## 190 第4類 消防設備士過去問題集 鑑別編 大改訂第1版 正誤表

#### ⑤ 自動火災報知設備

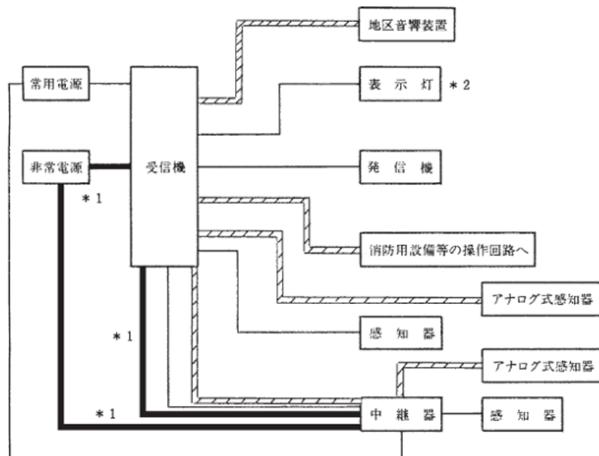
P192,問題6のCについて:下図、平成14年9月30日、消防予第282号の耐火、耐熱配線の図より、Cは  
\*1の部分になり、受信機に予備電源が内蔵してあれば受信機～非常電源の間は一般配線でよいという解釈  
の元に、解答を一般配線としてあります。

注 \*1 中継器の非常電源回路（受信機又は中継器が予備電源を内蔵している場合  
は一般配線でよい。）

\*2 発信機を他の消防用設備等の起動装置と兼用する場合、発信機上部表示灯  
の回路は、非常電源付の耐熱配線とすること。
